Mission régionale d'autorité environnementale

**Avis délibéré  
sur le projet de réaménagement du complexe immobilier  
de l'Aquaboulevard  
Paris 15<sup>e</sup> (75)**

N° APJIF-2023-029  
en date du 06/07/2023

Figure 7: Schéma de l'OAP sectorielle dans projet de PLU de Paris approuvé le 5 juin 2023  
(source : <https://plubioclimatique.paris.fr/projet/>)

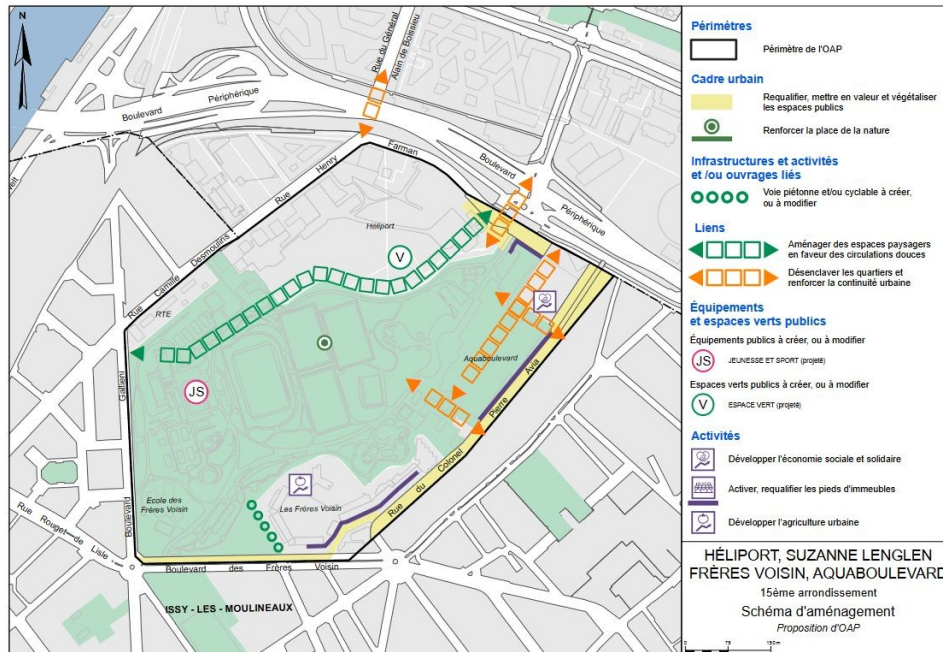
**(4) L'Autorité environnementale recommande, une fois le projet de plan local d'urbanisme bioclimatique de Paris adopté, de compléter l'étude d'impact par une présentation de l'articulation du projet avec l'OAP sectorielle « Héliport, Suzanne Lenglen, Frères Voisin, Aquaboulevard ».**

Figure 10: Carte de localisation des investigations réalisées et des zones de pollution potentielle (source : Étude d'impact, chapitre 3, p. 87)

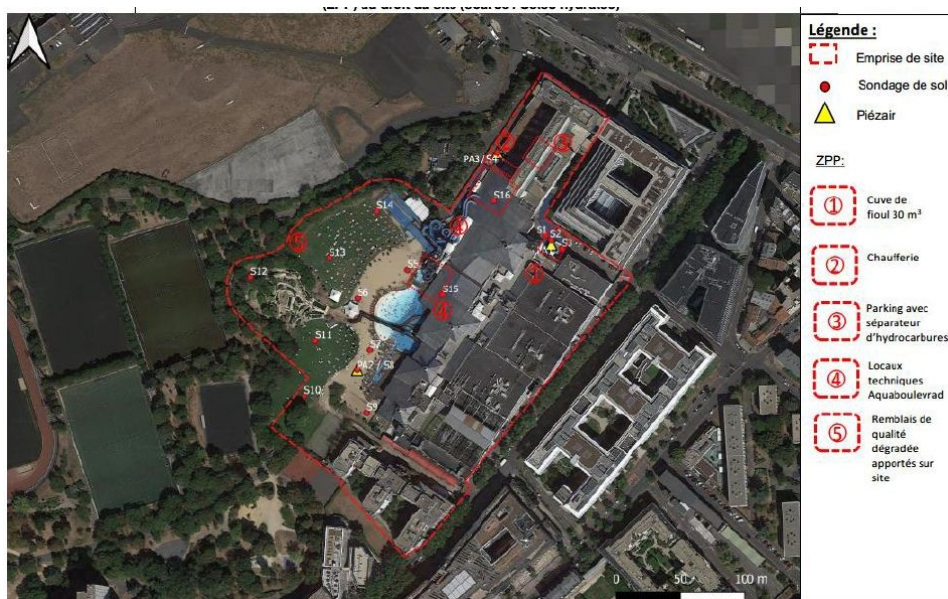
Néanmoins, eu égard à la surface du site, le nombre de piézairs utilisés pour analyser les gaz du sol apparaît insuffisant à l'Autorité environnementale. Par ailleurs, les mesures de gaz ont été réalisées une seule fois, alors que la méthodologie nationale recommande à minima deux campagnes. Elle note également qu'une cuve de fioul aérienne avait été observée dans le parking de l'immeuble Sextant en 2021, mais qu'elle n'avait pas pu être aperçue lors de la visite en 2022 (Étude de pollution des sols, p. 30). Elle considère que ce point doit être éclairci avant le démarrage des travaux de démolition et d'excavation.

**(9) L'Autorité environnementale recommande de :**

- vérifier la présence ou non de la cuve de fioul aérienne dans le parking du bâtiment Le Sextant et prévoir le cas échéant les mesures adéquates avant le démarrage des travaux ;
- réaliser au minimum une campagne supplémentaire d'investigations des gaz du sol avec un nombre supérieur de piézomètres et actualiser l'EQRS à partir des résultats obtenus ;
- actualiser l'EQRS en intégrant un scénario d'enfant cumulant fréquentation de la crèche et habitation en rez-de-chaussée d'un des plots, ainsi qu'un scénario se fondant sur les logements prévus dans le programme où les concentrations pourraient être plus élevées.

Figure 22: Coupe depuis la rue du Colonel Pierre Avia montrant le futur plot D face au bâtiment de logements RIVP/APHP (source : PC 3.1)

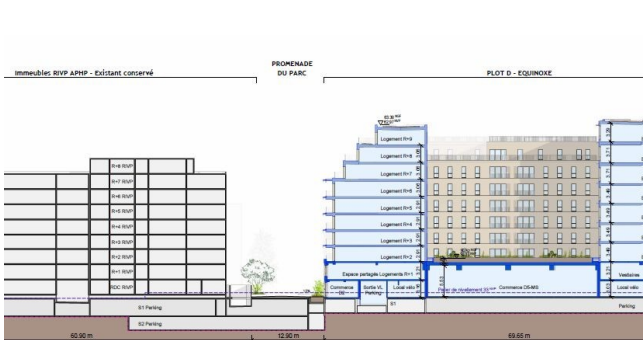
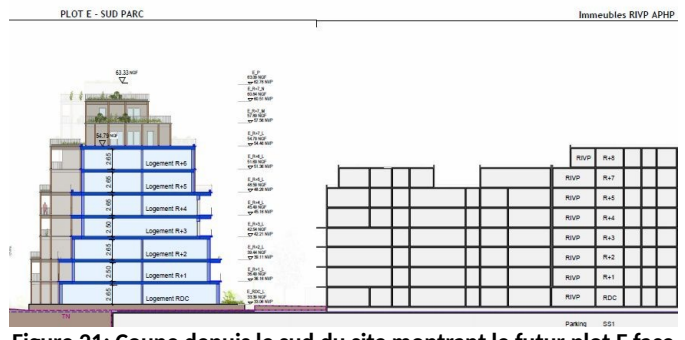
Elle remarque toutefois l'absence dans l'étude d'impact d'analyse des potentielles incidences des futurs plots B2 (« Belvédère »), D (« Équinoxe ») et E (« Sud-Ouest ») sur les habitants des logements RIVP et APHP situés au sud du site. Ces deux nouveaux plots présenteront pourtant des hauteurs plus importantes que celle du bâtiment existant (figures 22 et 21). Ils seront en outre situés à des distances relativement réduites (environ douze mètres pour le plot D et non précisée pour le plot E). Le dossier de permis de construire (PC.4, p. 40) indique uniquement que « le bâtiment de la nouvelle résidence étudiante ménage avec courtoisie [sic] les vues des logements de l'actuel ensemble immobilier de la RIVP implanté sur le même tènement foncier et séparé par la promenade du parc » (plot D) et que « la volumétrie, travaillée afin de réduire les impacts visuels et l'ombre portée sur les bâtis avoisinants, tout en s'intégrant dans les gabarits urbains réglementaires, apporte une silhouette élancée aux franges du parc Suzanne Lenglen. » (plot E). L'Autorité environnementale considère nécessaire de compléter l'étude d'impact par des vues supplémentaires permettant d'apprécier les impacts en termes de vue et de luminosité pour les habitants des logements situés aux étages inférieurs des immeubles RIVP/APHP.

**(14) L'Autorité environnementale recommande de compléter l'étude d'impact par des vues supplémentaires (photomontages), notamment au niveau des premiers étages des logements RIVP/APHP pour caractériser les impacts visuels des plots B2, D et E.**
